改善箇所説明図

自主改善対策

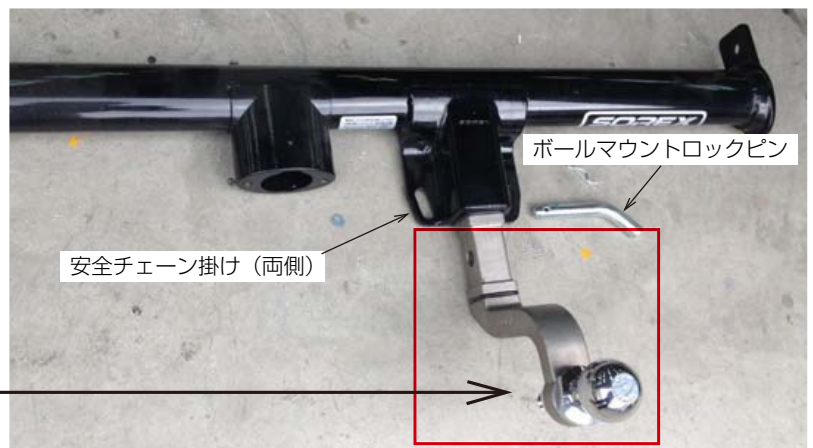
不具合の内容	後付け部品として販売した、ライトレーラ(車両総重量750kg以下)を牽引するための牽引装置の鋳鉄製ボールマウントにおいて、成形後の熱処理が不適切なため強度が不足しているものがある。そのため、そのままの状態で使用を続けると、走行中に発生する応力が繰り返し加わることで当該マウントに亀裂が入り、最悪の場合、当該マウントが破損し、車両連結部が外れるおそれがある。
改善の内容	全車両、ステンレス製のボールマウント(鉄製ヒッチボール付き)と交換する。
